改善箇所説明図

多重送電ユニット

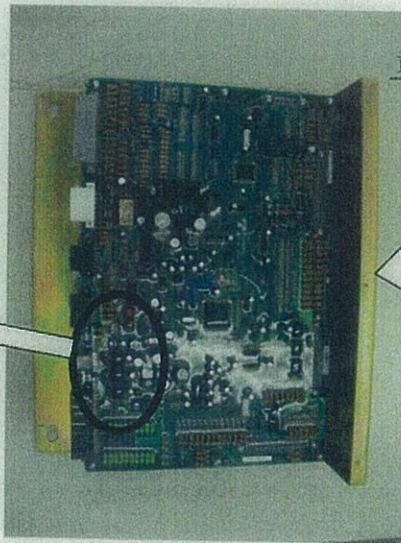
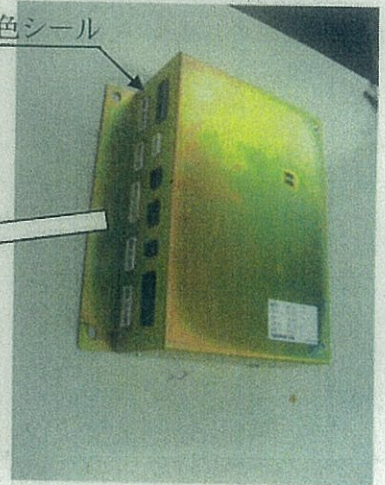
不具合発生箇所

エンジン回転数を制御する多重送電ユニットに組み込まれたフォトカプラにおいて、不適切な製造工程で生産されたものがある。そのため、そのままの状態で使用を続けると、アナログ出力信号不良が発生し、エンジン回転が不調となるおそれがある。

改善内容

全車両、良品の多重送電ユニットに交換する。

注：□は、交換部品を示す。

識別：多重送電ユニットの側面上側に黄色のシールを貼付ける。
